**Avis de la Mission régionale d'autorité environnementale
de la région Nouvelle-Aquitaine
sur le projet de création d'un parc éolien à Mouthiers-sur-Boëme et
Fouquebrune (Charente)**

n°MRAe 2019APNA130

dossier P-2019-8577

Plan de situation – extrait de l'étude d'impact p.28²

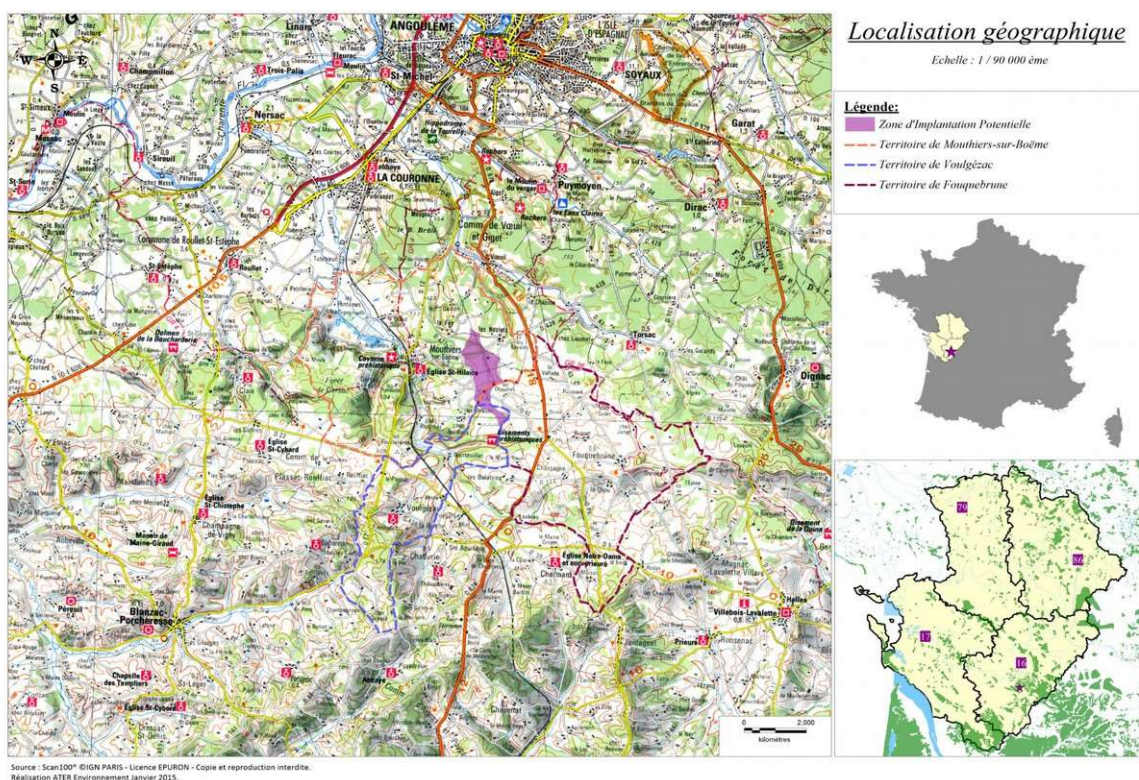
Les éoliennes sont conçues pour une durée d'exploitation d'environ 20 ans. À l'issue de cette période, elles sont soit remaniées, soit démantelées. Le raccordement au réseau n'est, dans le dossier présenté, qu'à l'état d'hypothèse (p. 131) et sera abordé plus tard par le pétitionnaire, alors qu'il s'agit d'un élément indissociable du projet.
